Doplňěk technické zprávy v rámci revize DPS č.K1-1, K2-2 dle Smlouvy o dílo ze dne 18.2. 2015 řešící:

| Název akce: | Oprava a rekonstrukce areálu klášterů Český Krumlov – část areál bývalého kláštera řádu sv. Kláry |

Část: **Stavební objekty K1, K2, K3, K4, K5**

Doplněk technické zprávy v rámci revize DPS č.K1-1, K2-2 dle Smlouvy o dílo ze dne 18.2. 2015 řešící:

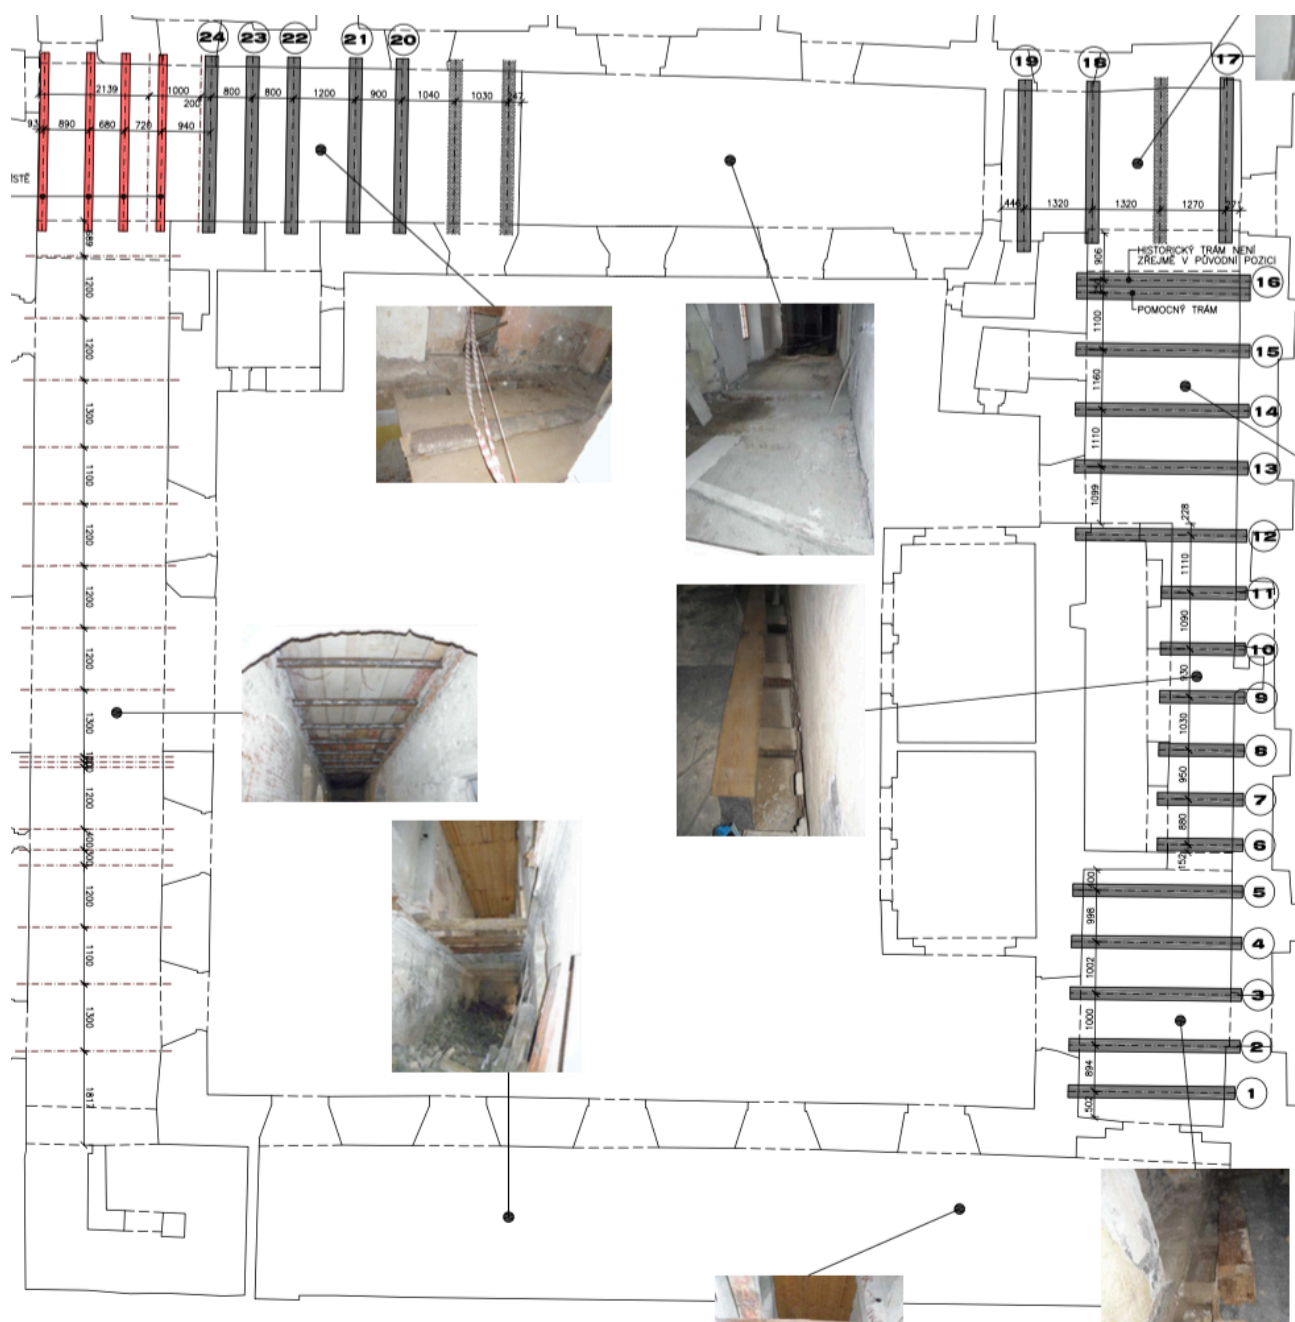
V rámci stavby a návaznosti na objevené gotické sklepy (viz.níže) je navržena úprava výšek nových podlah v části 1.NP (v závorce poznámka s popisem změny):

| Výška podlahy v DPS 10/2011 | Nově navržená výška |
| K1-1-014 0,000 | +0,150 (z důvodu zastropení |
| K1-1-015 +0,250 | +0,150 |
| K1-1-025 +0,020 (prkenná) | +0,200 (z důvodu zastropení |

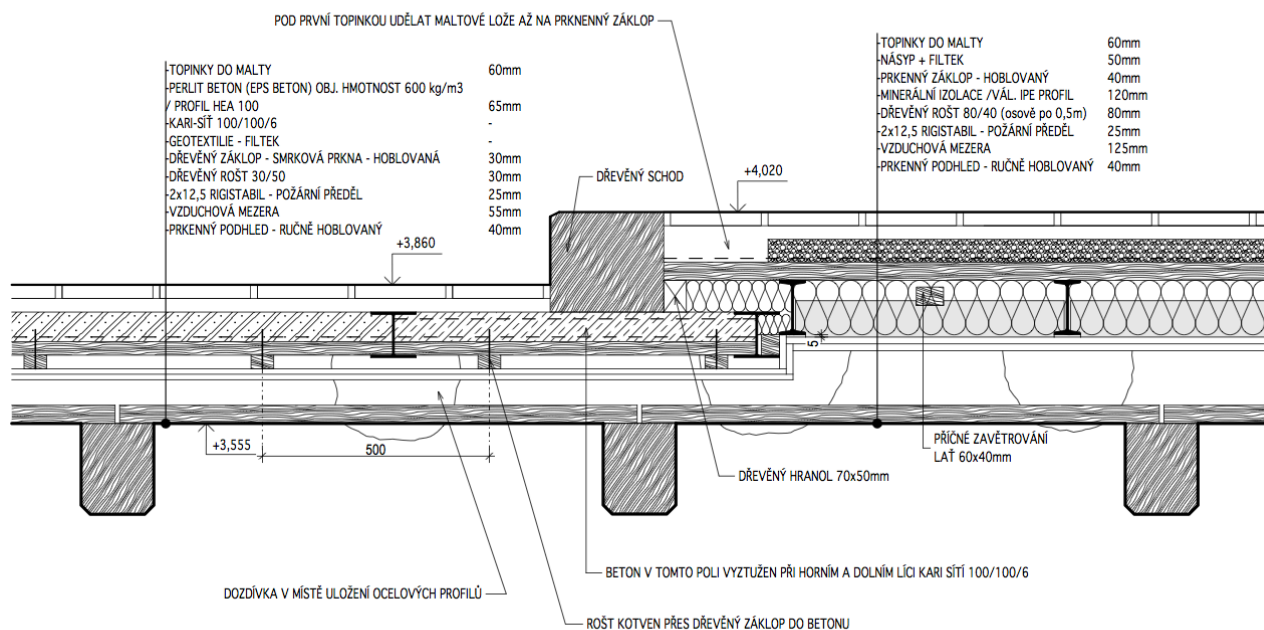
Gotické trámy nejsou na navrhovaný provoz unosné. Z tohoto důvodu je nutné nad nim realizovat novou stropní konstrukci, která bude zároveň požárním předělem mezi požárními úseky. Stropní konstrukce je navržena z ocelových I profilů. V místě stropních trámů č.20 – 24 je navržena snížená skladba:

Snížená skladba je z důvodů návazností výškových úrovní podlah 2.NP, schodiště a bezbariérového přístupu z výtahu do mj. sloupového sálu. Zároveň je nutné v této části z technologických důvodů tyto trámy osadit o cca 50 mm níže z důvodu realizace požárního předělu, který musí být ze spodní strany řádně přestěrkován.

Detail vyvšení trámů č.17 – 19 z důvodu špatné únosnosti i po restaurování a vložení protéz:

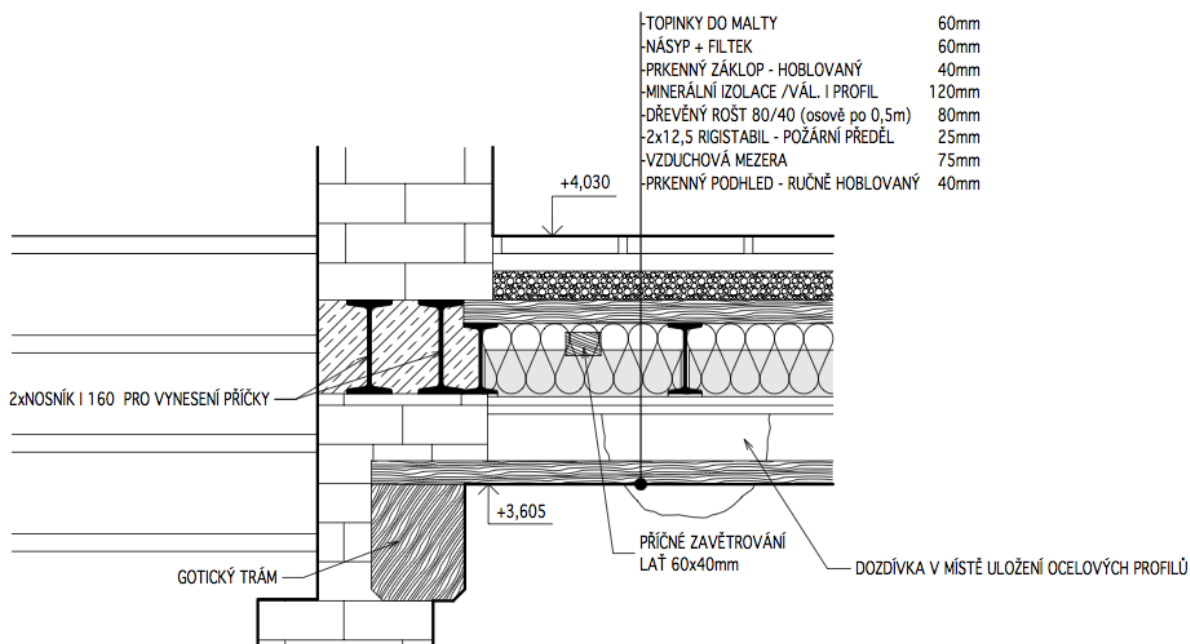
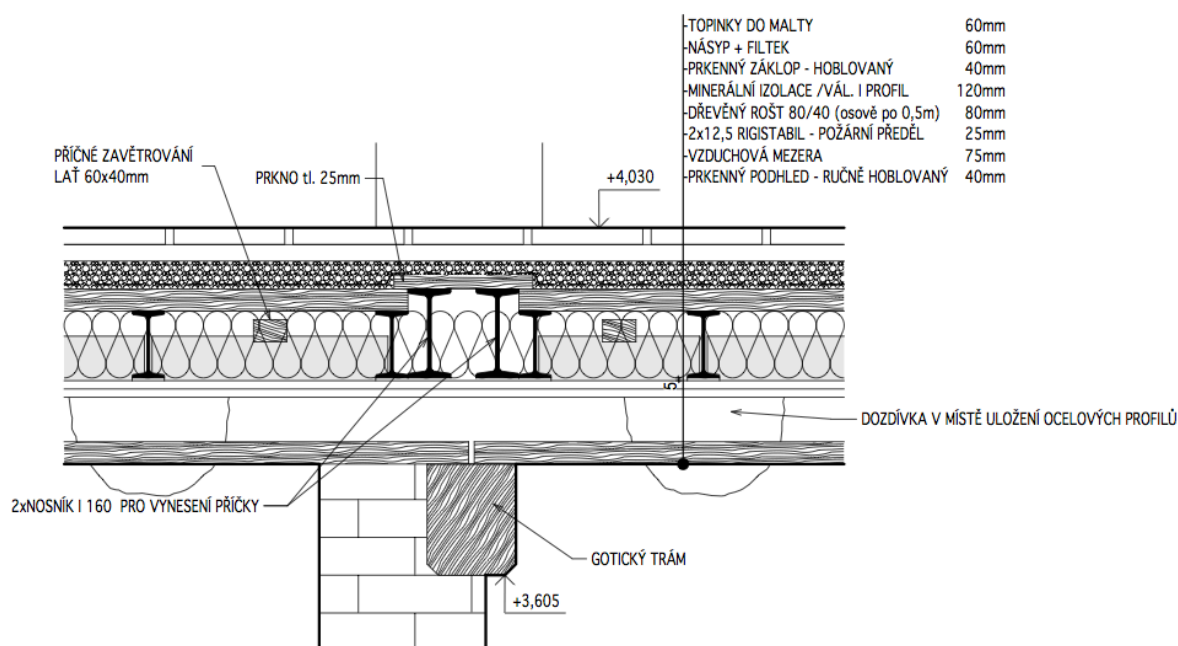
Řešení v místě schodišťové stěny:

Vkládaný prkenný podhled (záklop) z ručně hoblovaných prken je na trámy pokládán po cca 1m kusech (dle rozteče trámů), prkno o délce 4 m bude rozřezáno a instalováno na trámy v řadě za sebou tak, aby průběžně pohledově navazovalo, záklop je položen volně z důvodu ventilace, dilatace a revidovatelnosti dutiny a požárního předělu nad gotickými trámy, prkna mají dle analogie původního záklopu zkosené hrany pod úhlem 45°. V projektu je navržen záklop ze 100% z nového masivního dřeva o šířce 300 – 400 mm, původní záklop se zachoval z cca 15% plochy, po jeho ořezání napadených částí dřevokaznou houbou a chemické sanaci bude na stavbě rozhodnuto o jeho příp.využití např.v místnosti K1-1-038.

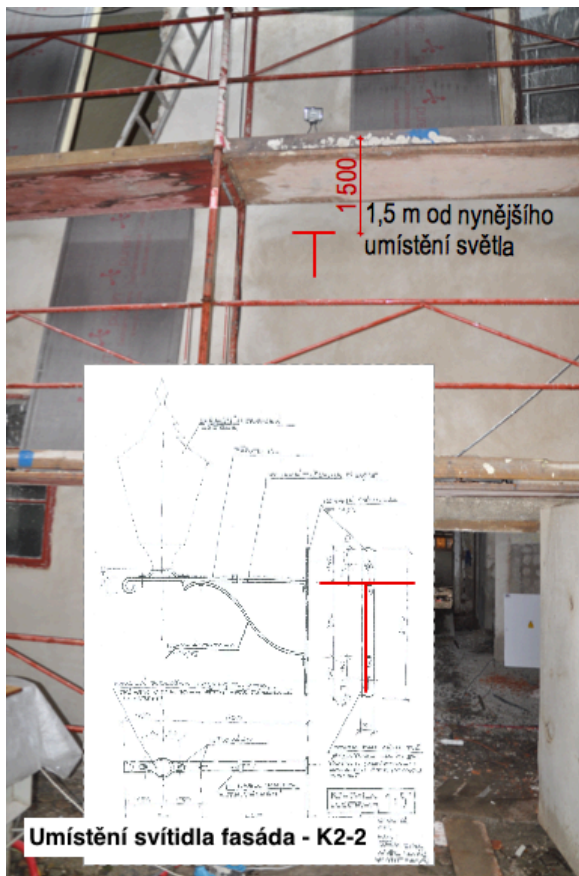
29. doplnění kované mříže do parteru mezi objekty K3 a K1 (Z117)

Na základě požadavku zadavatele je z důvodu zamezení přístupu do úzké uličky (K1-K3) mimo provozní dobu objektu navržena historizující (kovaná, oblouková, provlíkaná) mříž Z117.
